**HRVATSKE
AUTOCESTE**

Klasa: 500-02/21-03/126
Ur. broj: 4211-100-21-04
Evidencijski broj: J212/21
Zagreb, 15.09.2021. godine

Predmet nabave: Izrada tehničkog rješenja sanacije crpne stanice Jezerane

TLOCRT

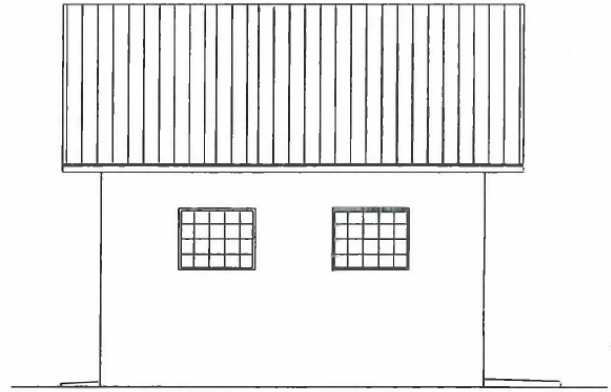
Molim vas da dopišete postojeće stanje crpne stanice-da li je podzemna/nadzemna crpna stanica, da li se treba raditi arhitektonsko-građevinska rekonstrukcija, situacija gdje se ista nalazi, par građevinskih tlocrta/presjeka, itd...

Postojeće stanje crpne stanice: trenutno je u funkciji 1 od 3 pumpe, nedovoljan ulazni tlak, dolazi do pucanja rotora crpke zbog nečistoća, pumpa se pregrijava.

Crpna stanica je nadzemna.

Arhitektonsko-građevinska rekonstrukcija - nije potrebna.

Građevina se nalazi nedaleko sela Jezerane, ispod/pokraj vijadukta Jezerane.

Naručitelj dostavlja tlocrt/presjek i isti se nalazi u prilogu.
